**Objet : Réponse aux questions et commentaires - Demande de modification du CA Global –
Programme de suivi environnemental et condition 6.1**
V/Réf : 3214-14-042

Avis technique concernant le réseau de suivi de la qualité des eaux
souterraines du secteur du parc à résidus

Graphique 1 : Résultats des essais sublétaux de 2014 à 2019

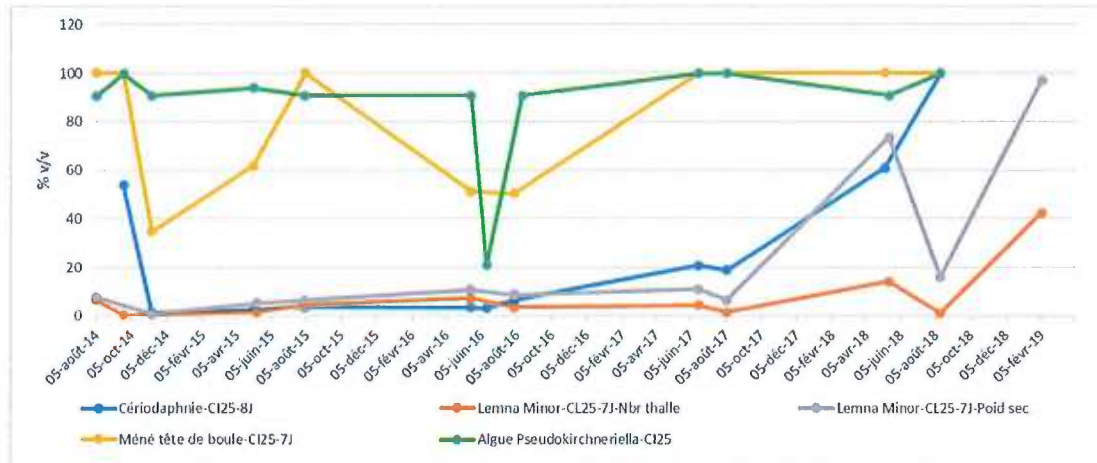
- **La fréquence de suivi doit être de 4 fois par année pour les toxicités aiguës et chronique.**

L'objectif du nouveau programme de suivi est de réaliser les essais sublétaux trimestriellement

seulement sur les Lemna minor tel que requis par la nouvelle réglementation fédérale (Règlement sur les effluents des mines de métaux et mine de diamant) car c'est l'organisme sur lequel l'effluent a le plus grand effet et de poursuivre à une fréquence bi-annuelle pour la cériodaphnia dubia et pseudokirshneriella subcapitata (algue). Pour ces deux derniers organismes, la fréquence pourrait être réduite à annuelle si les CL50 ou CI25 s'avèrent > 90% (aucun effet), ce qui est déjà le cas pour l'algue.

À l'automne 2017, un traitement biologique a été ajouté au traitement existant à l'UTEI. Cet ajout a permis d'améliorer grandement la qualité de l'effluent en 2018. Pour l'année 2019 à date, seul le résultat du premier trimestre a été reçu pour la lemna minor. Le premier échantillon pour la cériodaphnie et l'algue a été prélevé en mai mais les résultats ne sont pas encore disponibles. Le tableau 1 et le graphique 1, ci-dessous, présentent les résultats disponibles jusqu'à maintenant.
